Změnový list č. 1

Stavba: STAVEBNÍ ÚPRAVY A ZMĚNA UŽÍVÁNÍ ČÁSTI OBJEKTU KOMENSKÉHO
759, SOKOLOV

ÚPRAVA POZICE DVEŘÍ MEZI M.Č. 3.03 A 3.05; M.Č. 3.03 A 3.04

PŮDORYS 3.NP - ZMĚNA

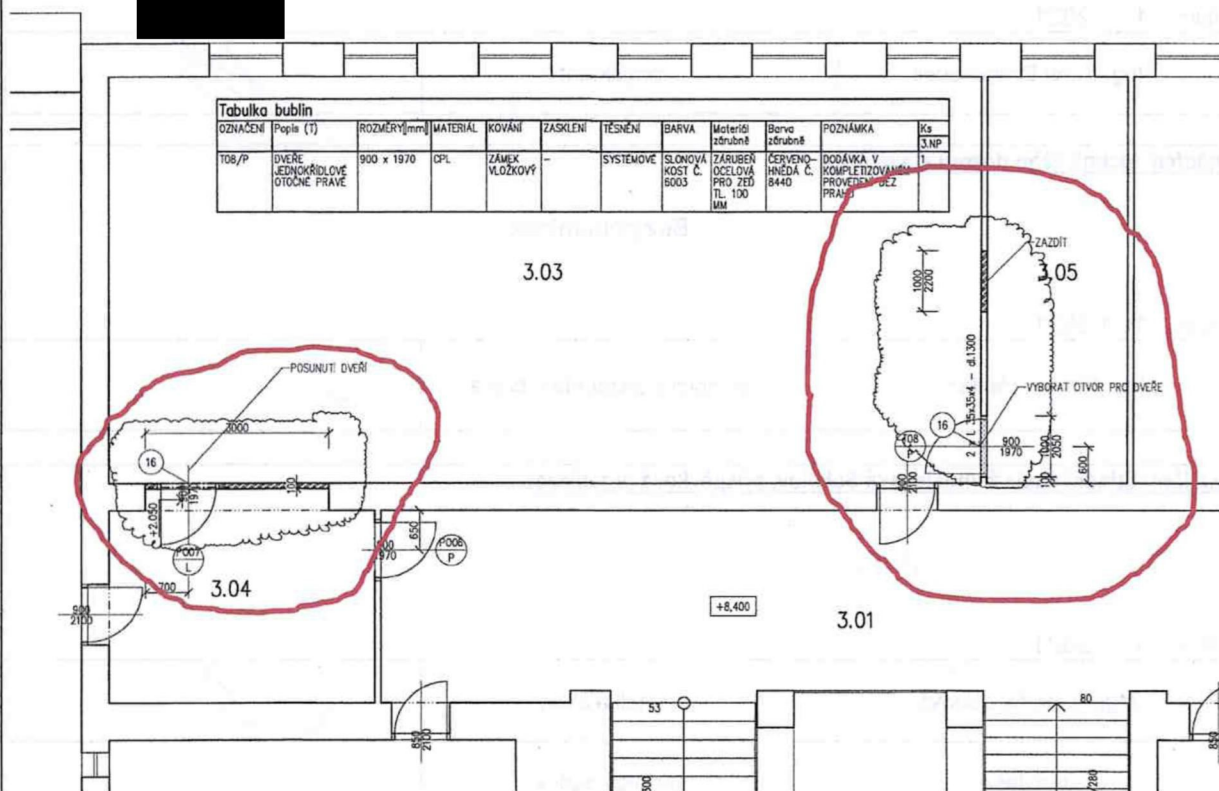
Z provozních důvodů budou dveře mezi místnostmi 3.03 a 3.05 posunuty směrem k chodbě. Stávající dveře budou vybourány a bude proveden nový otvor s dveřmi dle výkresové části. V nově prováděné příčce mezi místnostmi 3.03 a 3.04 budou dveře posunuty směrem k místnosti č. 3.18. Tato změna je navržena z důvodu upřesnění rozmístění nábytku v učebně.

Dodateční požadavek budoucího uživatele na úpravu dispozice místností s ohledem na její budoucí vybavení.
